*Collectif des
Associations de
Défense de l'
Environnement
Pays Basque
Sud des Landes.*
(60 associations)

CADE – Contribution à la concertation sur le projet ReSTart de Verso Energy à Tartas – Cahier d'Acteur

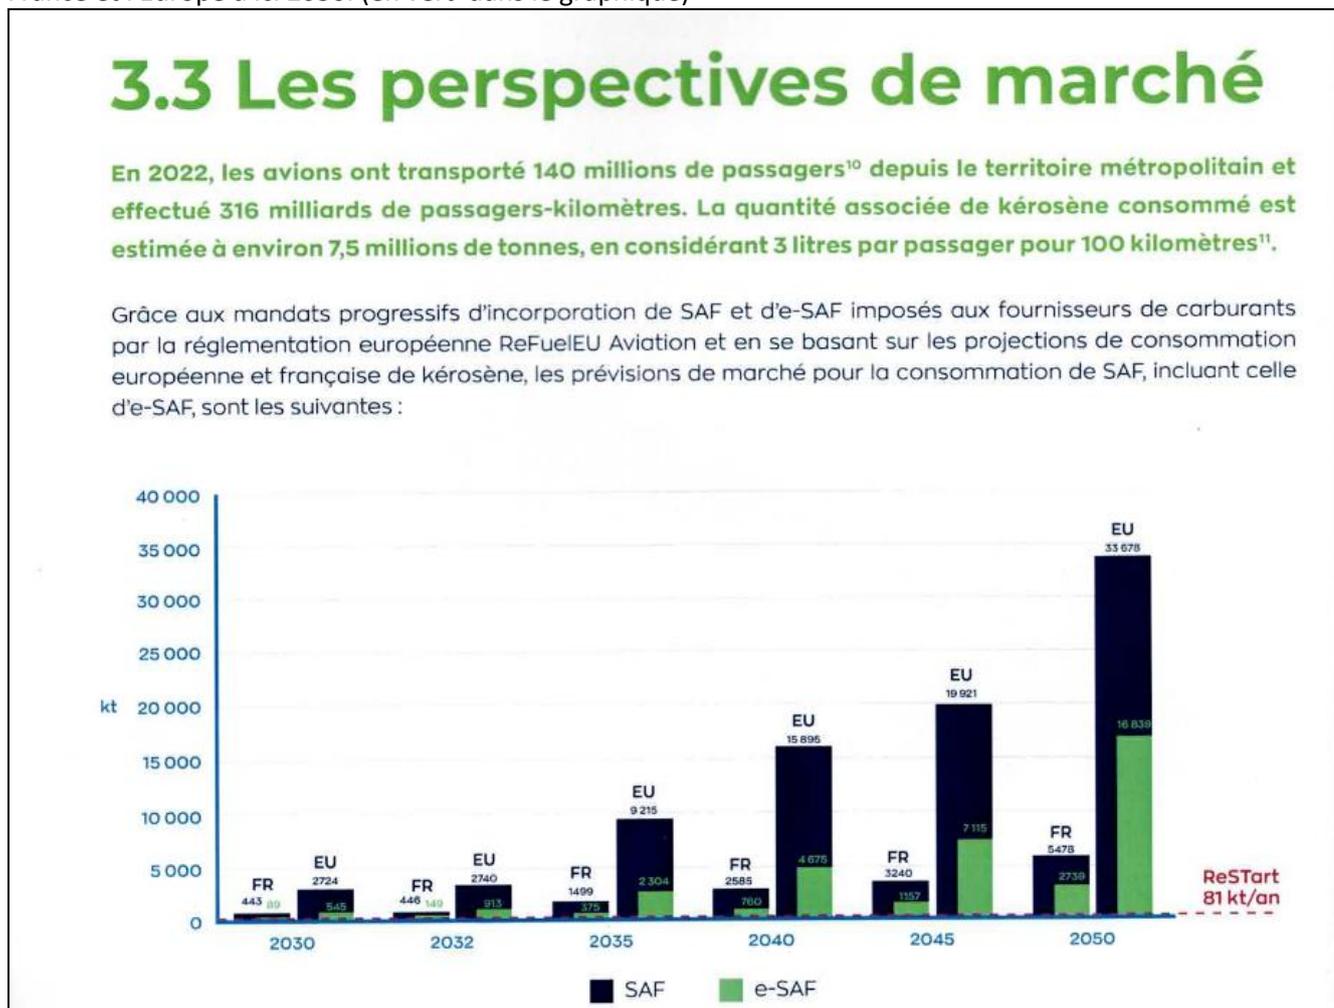
- En **p30** nous trouvons un graphique qui détaille la demande en e-SAF (carburant produit par Restart) pour la France et l'Europe d'ici 2050. (en vert dans le graphique)

Restart annonce une production de 81 kt de e-SAF par an. Il dit et écrit que la production restera constante . D'ailleurs en 2050 on peut lire dans le graphique que la production est toujours de 81 kt. Ces affirmations laissent

entendre qu'il n'y aura donc pas de demande de CO2 supérieure et que Ryam n'augmentera pas ses coupes de bois/ biomasse.

- En 2032 selon le graphique la France incorporera 89 kt de e-SAF. Avec 81kt, ReStart fournirait donc presque la totalité de la demande française, 91% .
- En 2025 les besoins de la France seront de 2789 kt. Avec ses 81kt, ReStart ne fournira désormais que 3%

Voici donc une usine quasi hégémonique captant 91 % du marché en 2032 se laissant rogner par les concurrents pour finir à 3% du marché en 2050. Il semble au CADE que le système capitaliste est légèrement plus féroce que cela.
